議案 第2060号

県南都市計画道路の変更について

(3・3・115号 白河西郷線)

都市計画変更の内容 総括図

都市計画変更の内容 変更区間の標準幅員

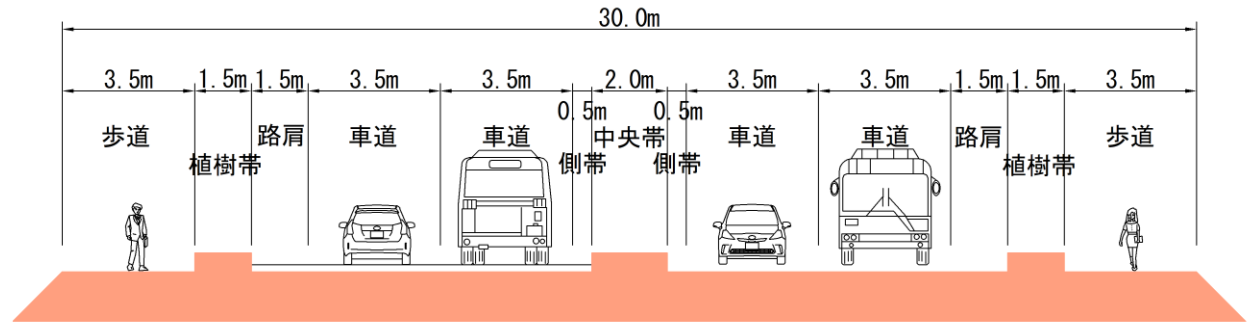
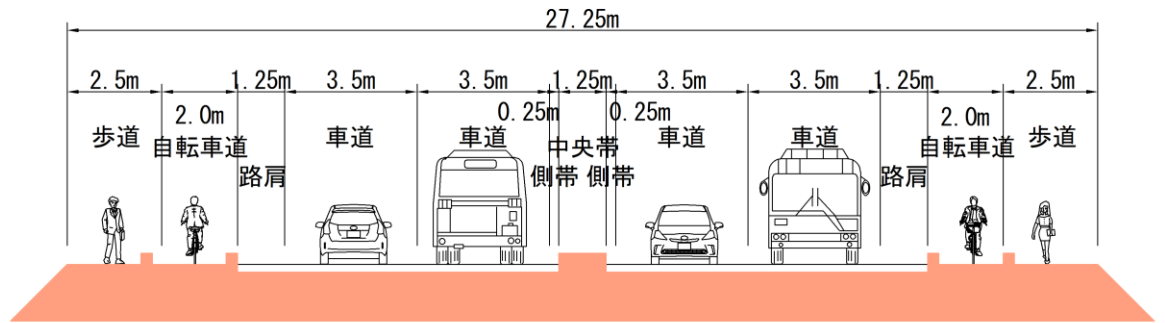
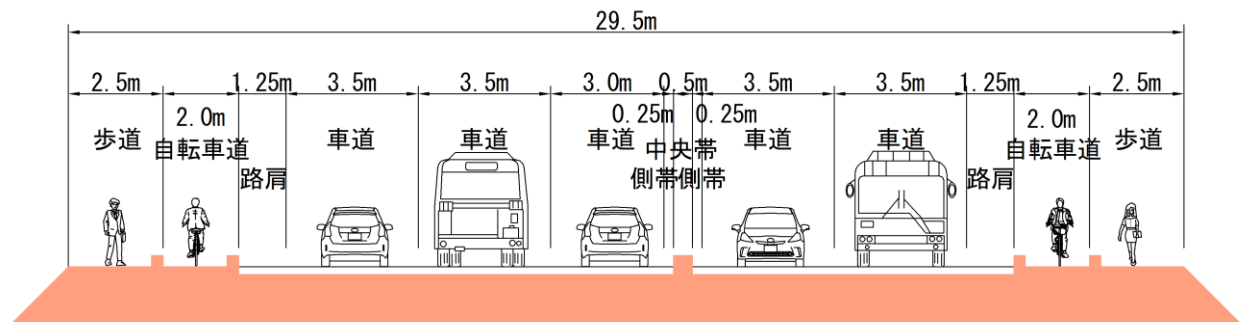
道路本線の計画が概ね決定
→道路幅員の変更

[変更後計画標準幅員(一般部)] -2.75m

[変更後計画標準幅員(交差点部)] -0.50m

都市計画変更の内容 都市計画区域の変更

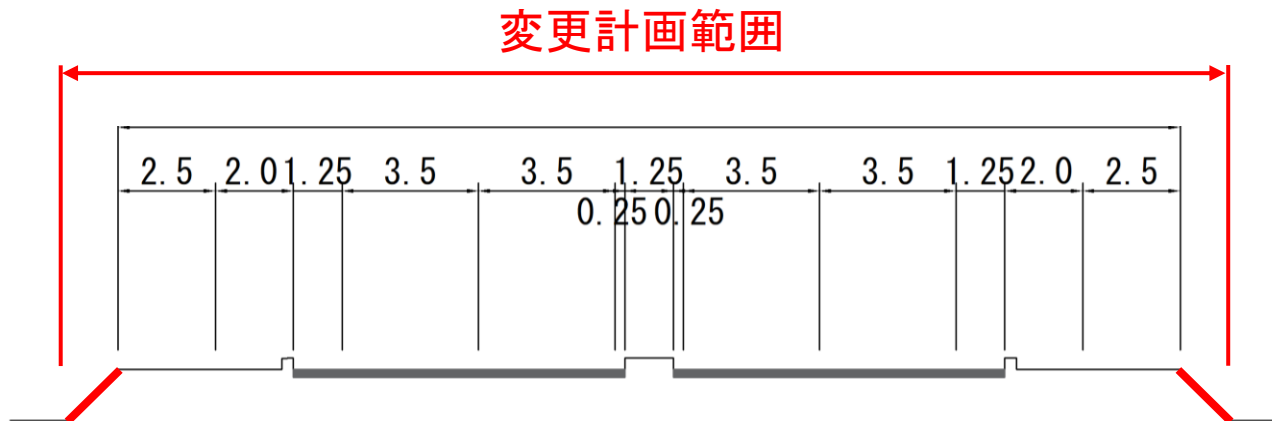
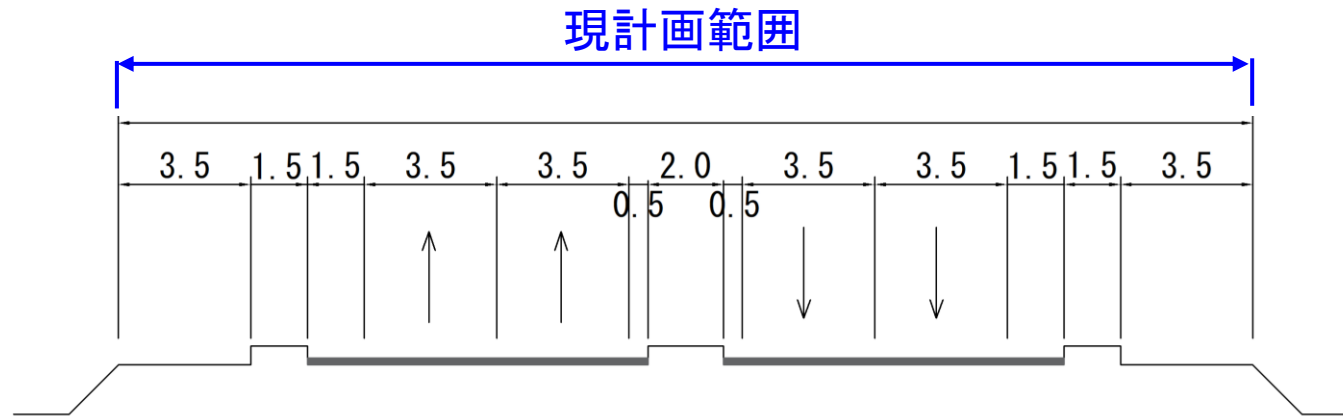
道路本線の構造上、必要な法面を追加。
